PROJET DE REVISION DU PLAN LOCAL D'URBANISME INTERCOMMUNAL (PLUI) DE VAL D EUROPE AGGLOMERATION

RAPPORT 2^{ème} PARTIE OBSERVATIONS DU PUBLIC

COMMISSION D'ENQUETE

Obs N° 106 sur le registre numérique M. GUAY de Saint Germain/Morin

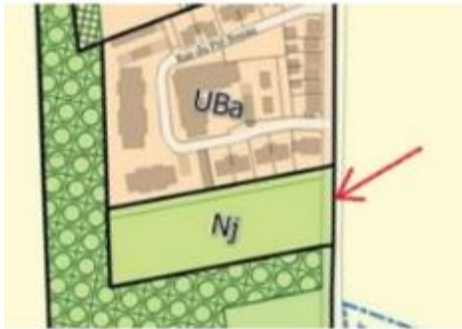
« ...Ma parcelle (214) est référencée sur le PLU actuel en "espace boisé classé" et commence à environ 30 à 40 mètres de la voie d'accès (1, route de Magny à St Germain sur Morin). De plus, cette parcelle est dépourvue d'arbre depuis la tempête de 1999. Sur le PLU intercommunal, je constate que ma parcelle est maintenant référencée en "espace paysagé classé" et il me semble que cet espace paysagé débute plus près de la voie d'accès que l'espace boisé du PLU actuel. En outre, je remarque que sur la parcelle 215 du PLU I, la partie espace boisé classé a été supprimée jusqu'à la limite de la propriété.

Serait-il possible que sur ma parcelle la partie espace paysagé débute à 50 mètres de la voie d'accès ainsi que la limite de construction »
